**東芝臨界実験装置 NCA
廃止措置計画認可申請
第2回審査会合用説明資料**

(案) 2020/6/30第1回ヒアリング資料

**東芝エネルギーシステムズ(株)
原子力技術研究所**

○格子板の撤去と炉心タンクに蓋

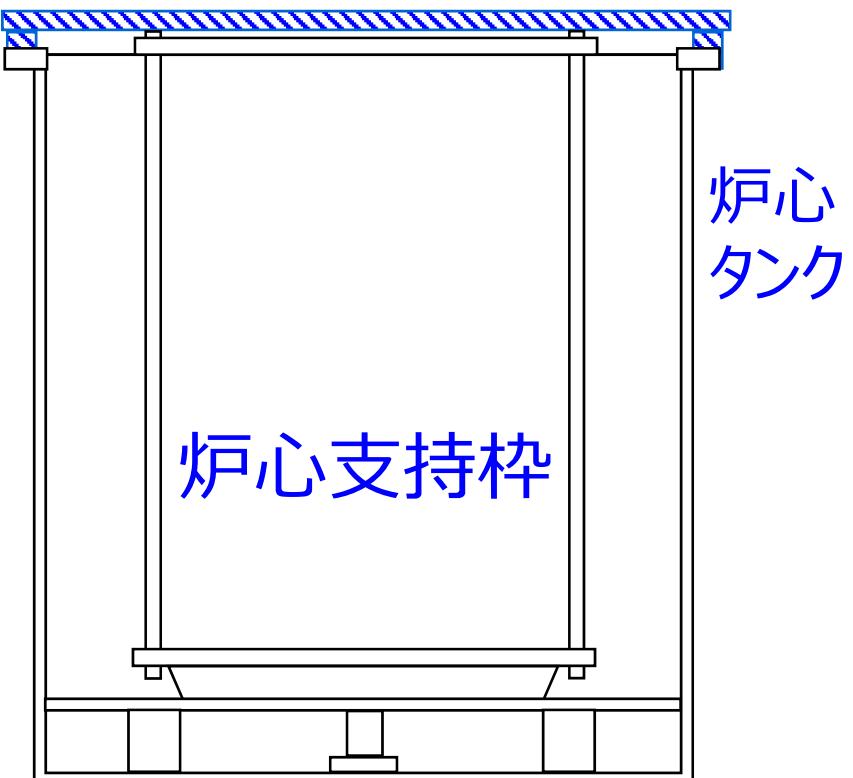
燃料は装荷されていない。
炉心支持枠から格子板、検出器案内管等を外し、炉心タンクに蓋をして、施錠

○安全板、微調整板、駆動装置の切り離し

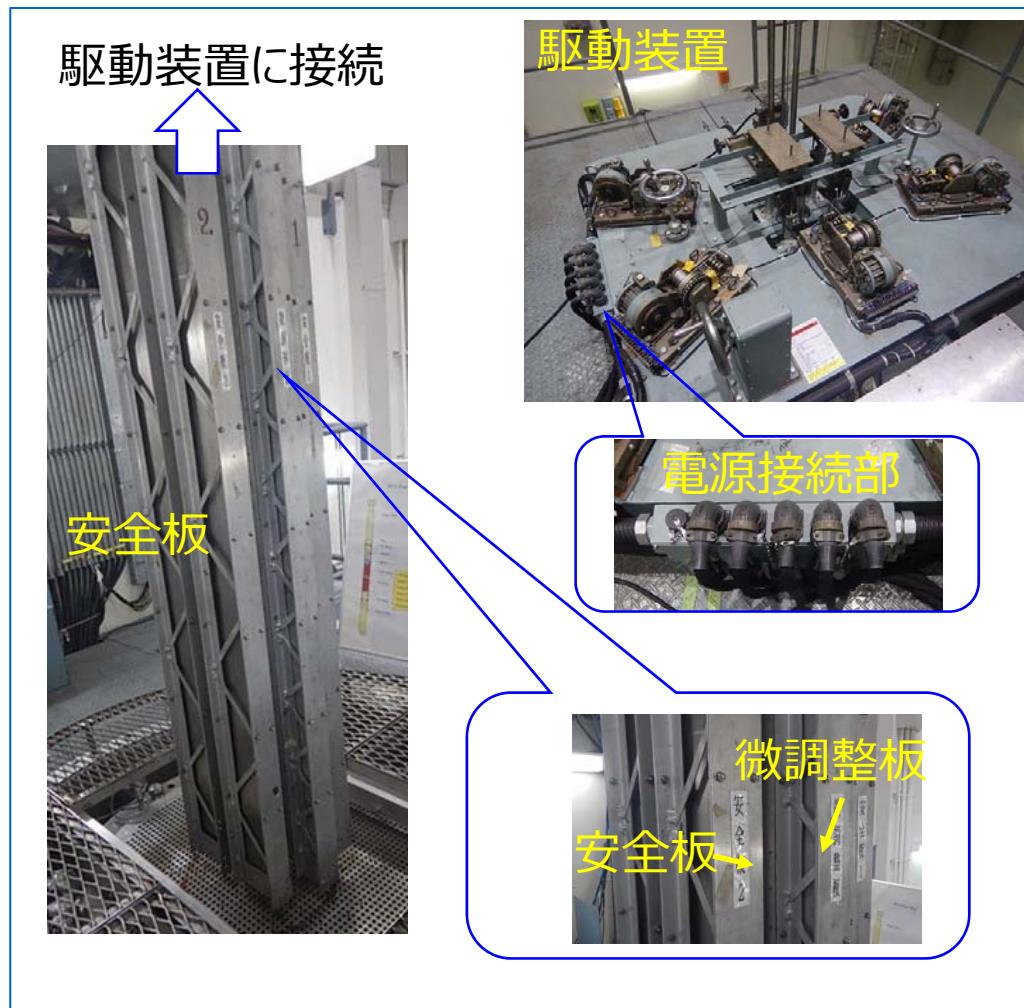
- ① 安全板駆動装置（5基）の駆動回路を構成する電源接続部を検電器にて通電の無いことを確認
- ② 電源接続ケーブルを安全板駆動装置から開放
- ③ 微調整板駆動装置（1基）の駆動回路を構成する電源接続部を検電器にて通電の無いことを確認
- ④ 確認後、電源接続ケーブルを安全板駆動装置から開放
- ⑤ 安全板（5枚）および微調整板（1枚）を駆動装置から取り外し、保管

○炉心タンク給水回路（給水ポンプ、給水弁）の切り離し

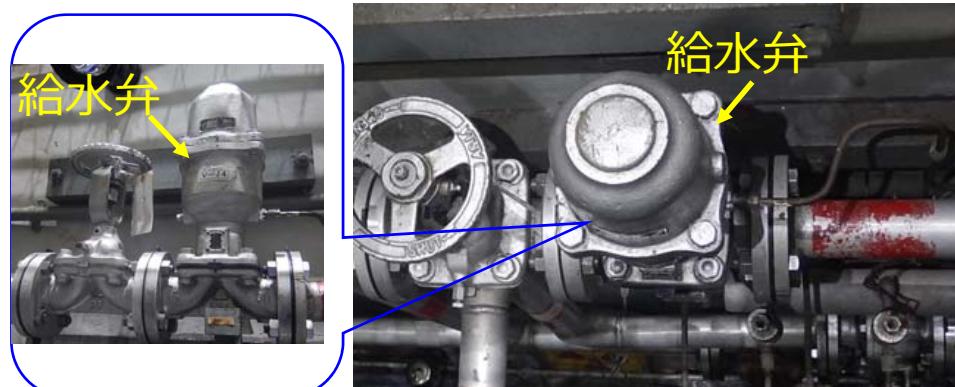
- ① 電源接続部を検電器にて通電の無いことを確認
- ② 確認後、電源接続ケーブルを給水ポンプから開放
- ③ 配管を外し、閉止フランジの取り付け
- ④ 給水弁から駆動エア配管の切り離し

○炉心タンク排水回路（排水弁、排出弁）の切り離し

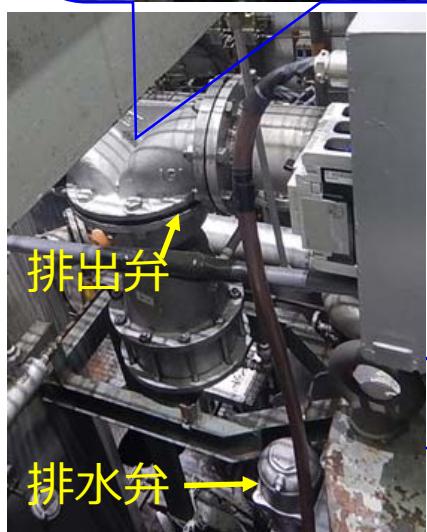
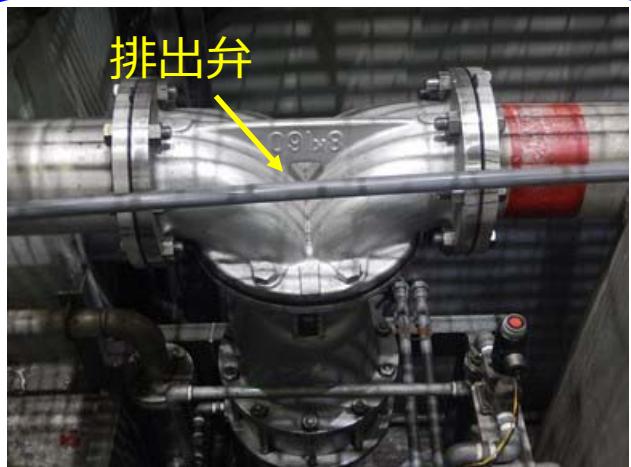
①排水弁、排出弁から駆動エア配管の切り離し

○中性子源駆動装置の切り離し

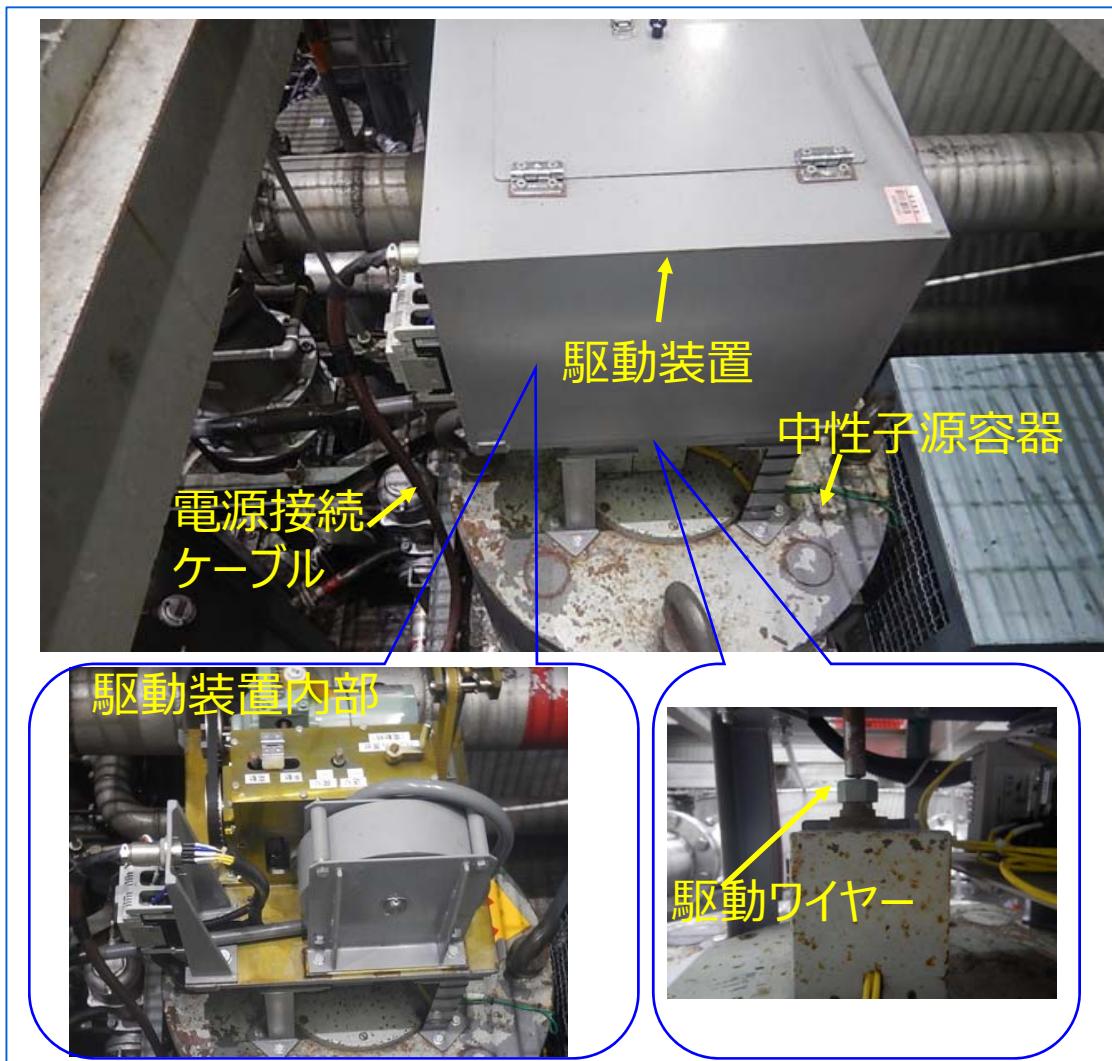
- ① 電源接続部を検
電器にて通電の無
いことを確認
- ② 確認後、電源接
続ケーブルを駆動装
置から開放
- ③ 駆動ワイヤーを固定
する

○管理区域外、薬品槽室の機器の解体撤去（汚染なし）

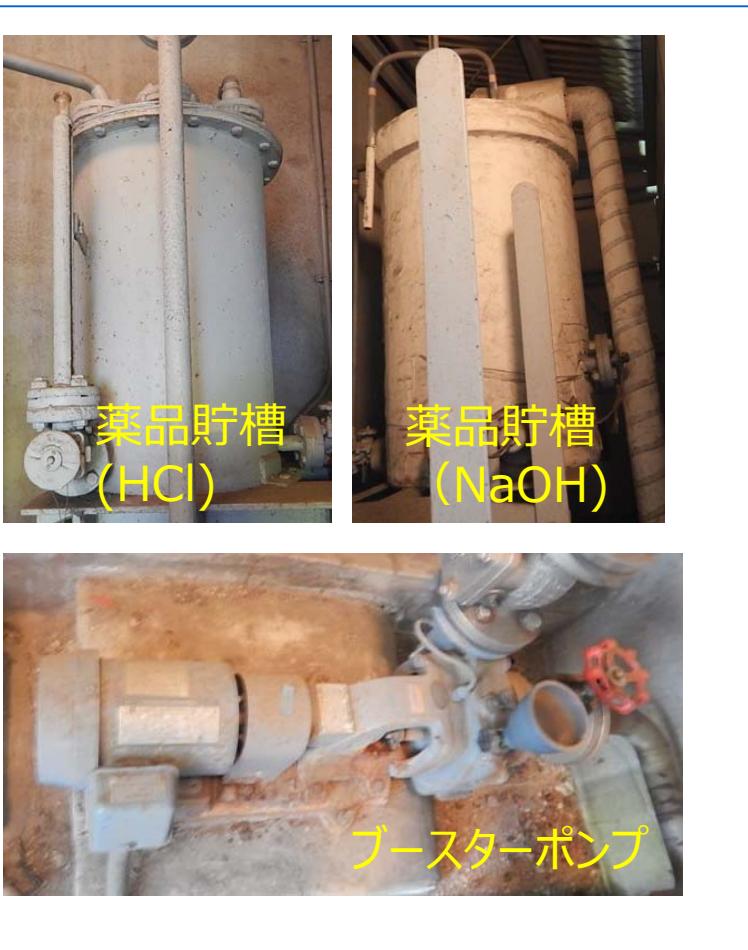
・貯水タンク（循環系統装置）

- ① 原水の本弁を閉じる
- ② フランジ部を取り外し、閉止フランジを取付け
- ③ 炉心タンク水循環系回路の装置室内の弁を閉。
- ④ 薬品貯槽室内配管接続フランジ解放。長尺の場合は、バンドソーにて搬出可能な長さに切断し、屋外所定場所に搬出。
- ⑤ 装置室近傍6ヶ所の炉心タンク水循環系回路配管にネジを切り、閉止キャップを取り付け、装置室とのルートを遮断。
- ⑥ 貯水タンクは、重機等を使用し、屋外所定場所に搬出。
